# 令和7年11月市議会 建設水道委員会資料

## 第220号議案 工事の請負契約の一部変更について 長崎駅東通り線橋梁架替工事

第220号議案資料			担当	財務部 まちづくり部
工事名		長崎駅東通り線橋梁架替工事		
契約金額	変更前	666,992,700円		
	変更後	690,352,300円		
工期	変更前	議会の議決を得た日から令和8年3月6日まで ※議会の議決を得た日 令和6年3月15日		
	変更後	議会の議決を得た日から令和9年3月15日まで ※議会の議決を得た日 令和6年3月15日		
契約変更の理由		仮設土留工のため設置する仮排水経路の仕様の変更を行う必要が生じたこと等により工事の設計を変更したこと、埋設物の撤去に日数を要したこと等に伴い、契約の金額及び工期を変更するもの。		
相手方		<p>上滝・Factory特定建設工事共同企業体          代表者 長崎市新地町5番17号          株式会社上滝          代表取締役 上滝 満</p> <p>長崎市多良町1551番地93          株式会社Factory          代表取締役社長 山本 清和</p>

## 工事工程

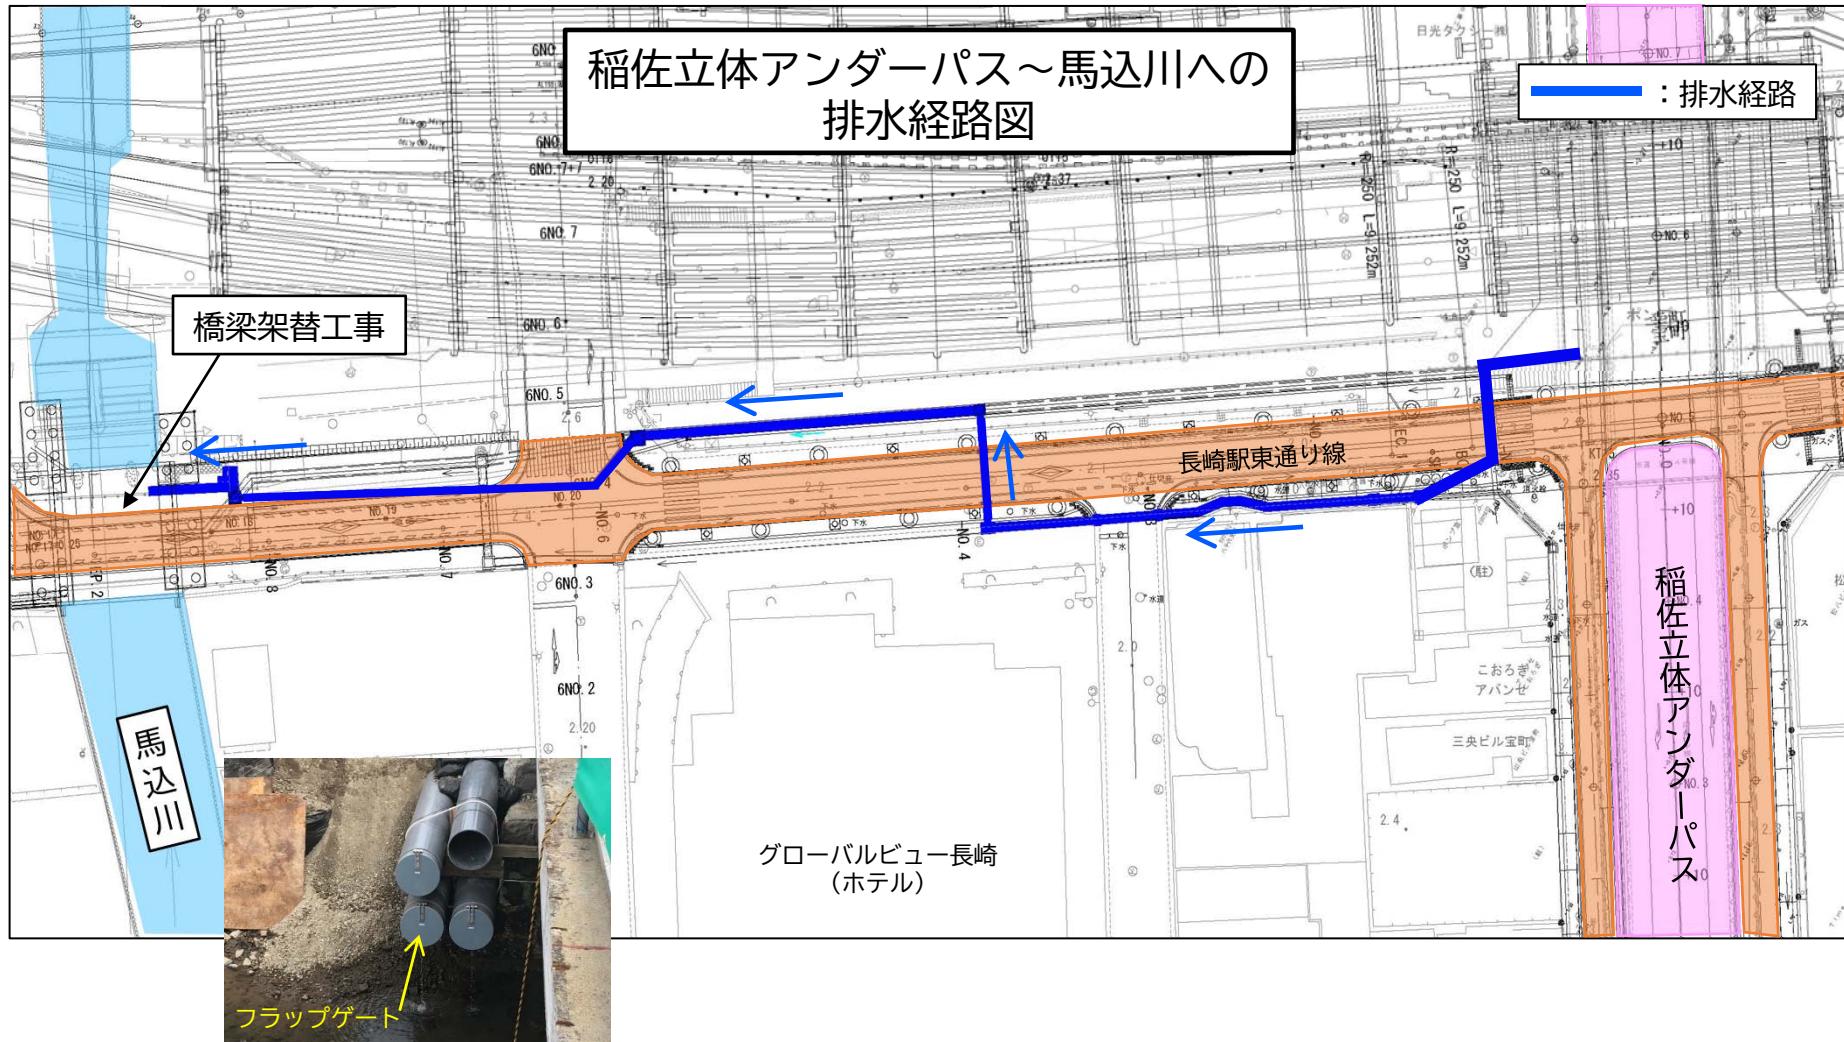
- ア 道路・河川管理者との協議の結果、河川から側溝への逆流による道路冠水を防止するため、フラップゲート機能を有する仮設排水管の施工を追加するもの。
- イ 地中残存物が多数存在していたことなどにより、土留工・支保工の規格・配置等が変更になったもの。
- ウ 地中残存物（レンガ、コンクリート等）の存在が多数確認され、その撤去作業に日数を要したこと等から、工期を1年（+12か月）延長するもの。  
(令和7年9月議会において繰越承認済)

- (ア) 仮設工（土留工、地盤改良工）に先立ち、下流（迂回路）側において実施したボーリング調査の結果、地中残存物（レンガ、コンクリート）が確認されたことから、状況把握のための試掘や地盤改良工法の変更検討、浅層部に存する埋設物の除去に日数を要したもの（+ 2か月）
- (イ) 下流側（迂回路）側の土留工施工時に、ボーリング調査で把握した地中残存物（レンガ、コンクリート）のほか、鋳鉄管や木杭、ライナープレートの存在が多数確認され、その撤去作業に日数を要したもの（+ 4か月）
- (ウ) 地盤改良工法の変更により、施工箇所ごとのプラント設置など施工日数が増となるもの（+ 2か月）
- (エ) 次工程で施工する上流（現道）側の土留工においても、地中残存物の撤去作業に下流（迂回路）側と同程度の期間を要する見込みであるもの（+ 4か月）

## 仮排水管への切り替え

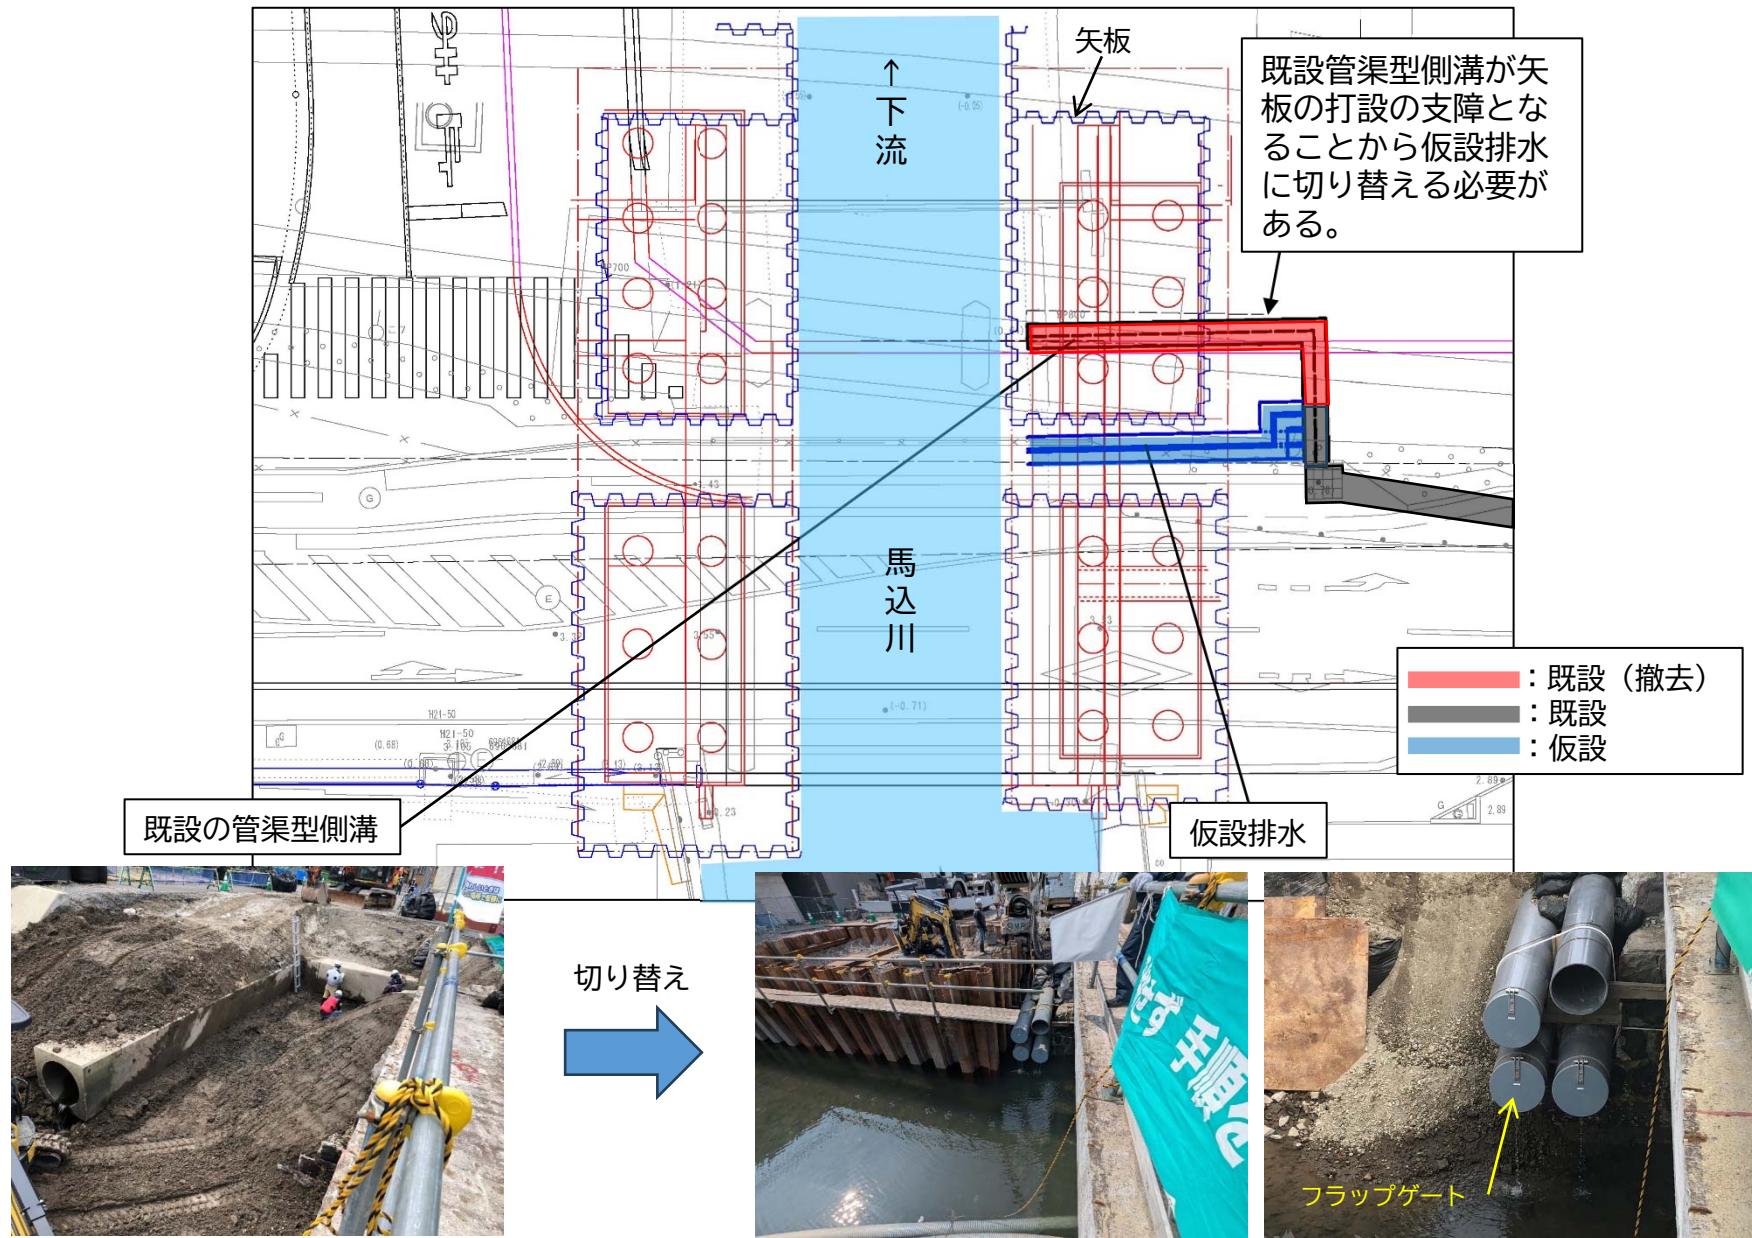
変更①：道路・河川管理者と協議した結果、潮位が高い時に馬込川から側溝への逆流による道路冠水を防止するため、フラップゲート機能を有する仮設排水管の施工を追加するもの。

## 土留め・支保工の設置状況

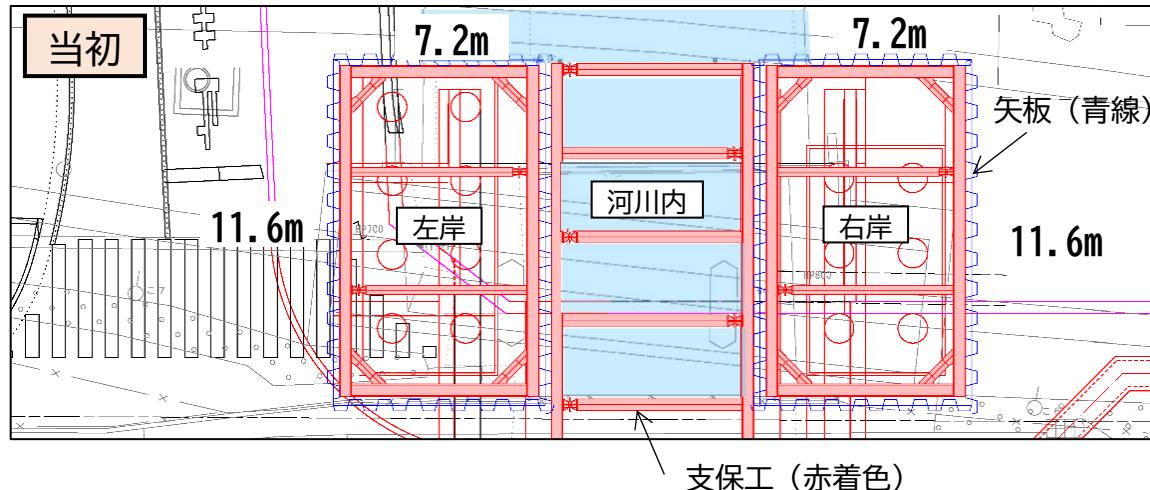
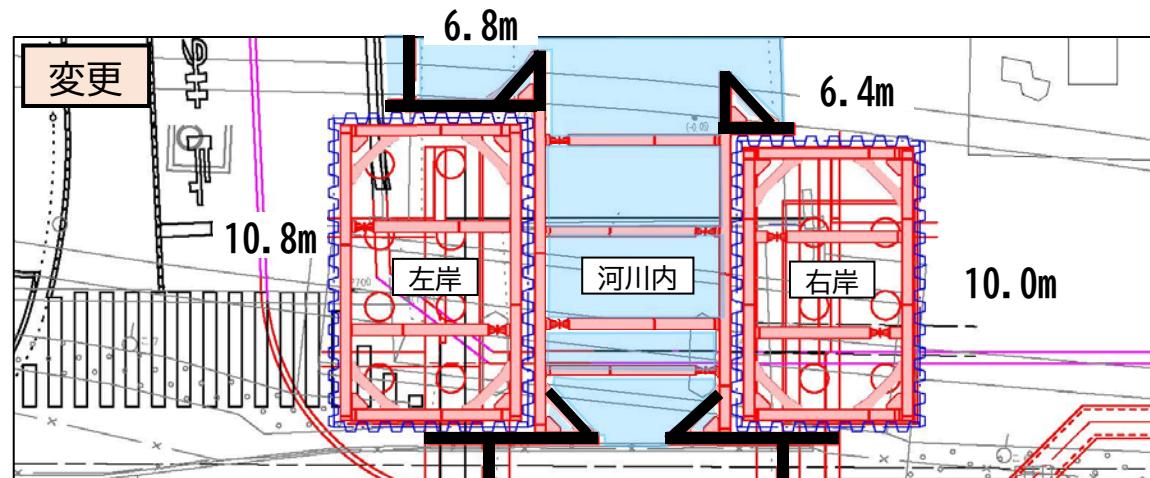
変更②：地中残存物が多数存在していたことなどにより、土留工・支保工の規格・配置等が変更になったもの。

現場条件や土質を考慮した標準的な設計（地中残存物は考慮されていない）

土留工（矢板）  
規格V型(厚さ24.3mm)  
長さ12.0m

支保工  
重量 29 t

地中残存物が多数存在していたことから、土留工（矢板）の位置や長さ、規格を変更  
これに伴い、矢板の変位量が変化することから、補強のため支保工を追加

土留工（矢板）  
規格IV型(厚さ15.5mm)  
長さ8.5m

支保工  
重量 45 t
